平陆县 100MW 农光互补光伏发电项目

监理工程师通知单

编号: ZHJL-JLTZ-PL-104

主题: 关于监理单位、总包单位对集电线路 D 线初验收检查发现以下需要消缺项:

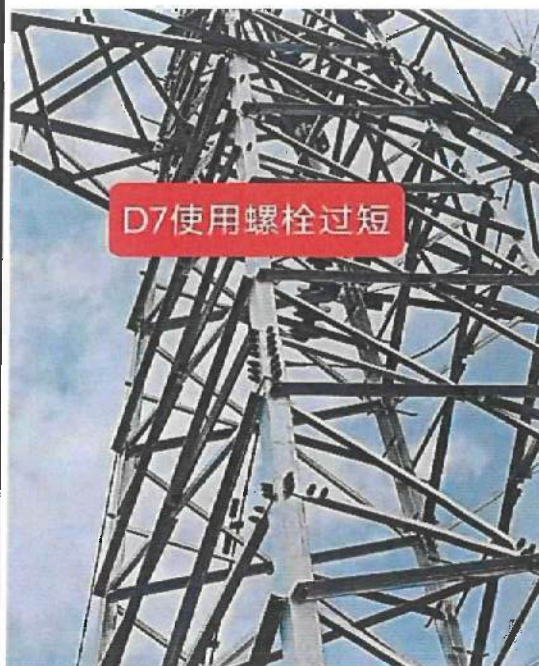
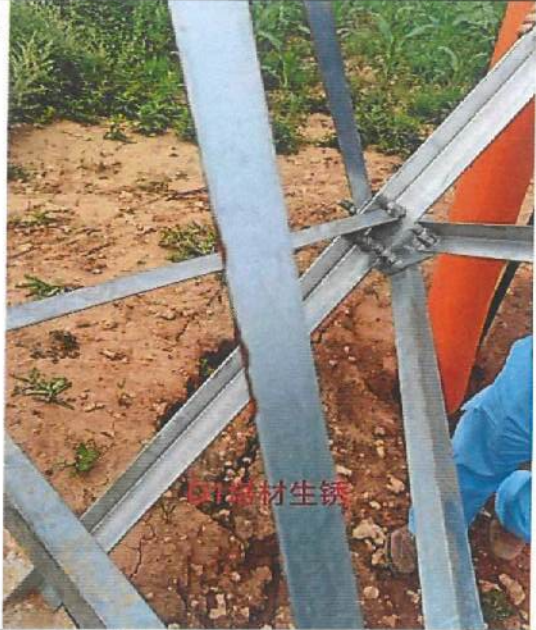
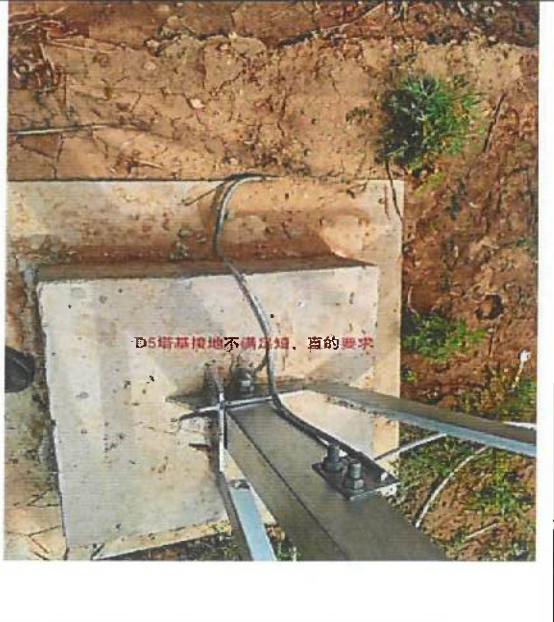
9	 D1塔基防火泥未密封	10	 D1塔基脚架弯折
11	 D2塔基防盗帽未拧紧	12	 D1塔基缺少防盗帽
13	 D1塔基钢架链接有毛刺，螺栓未拧紧	14	 D1引流线未连接
15	 D1塔基底部沉陷	16	 D1电缆保护管火泥脱落

17	 钢材生锈	18	 镀锌材料多处镀锌层脱落
19	 通病：电杆水平度不达标	20	 DS塔基接地不满足30cm的要求

请贵单位按照上述问题立即消缺整改。
